改善箇所説明図

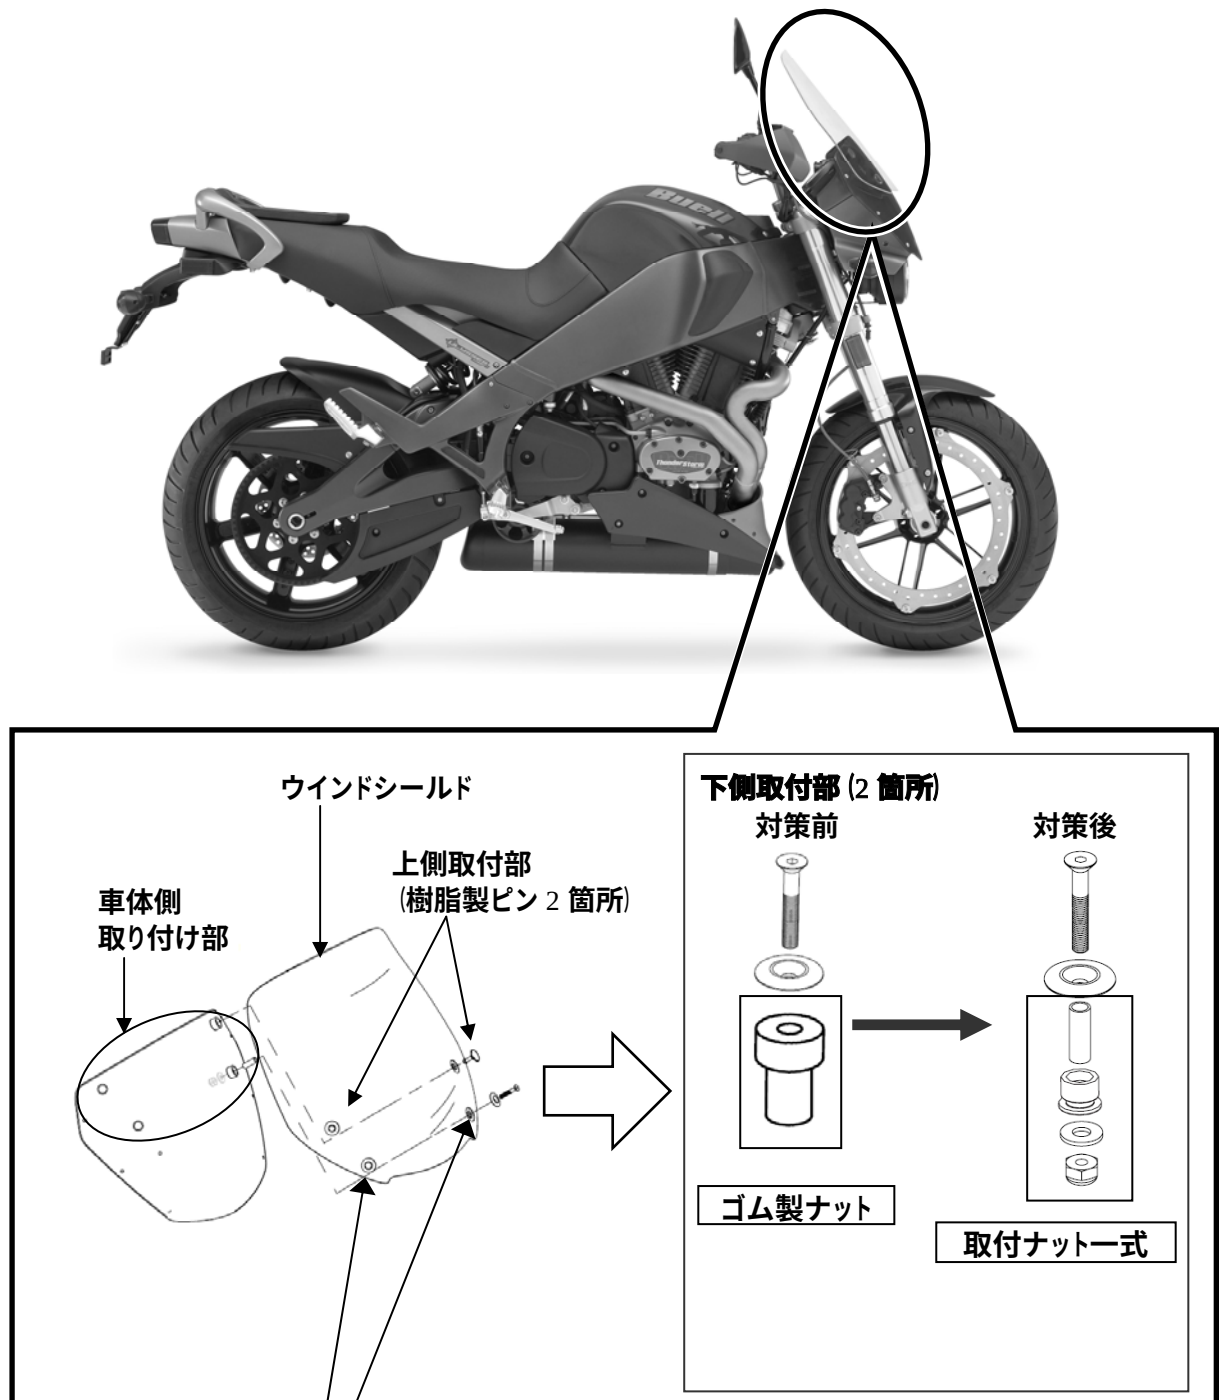
基準不適合発生箇所

車両の前面に備えられたウインドシールドの取付方法が不適切なため、高速走行時の風圧等により当該ウインドシールドが脱落するおそれがある。

改善の内容

全車両、取付ナット一式を対策品に交換する。

識別

フレームヘッド部に外-1532のステッカーを貼付する
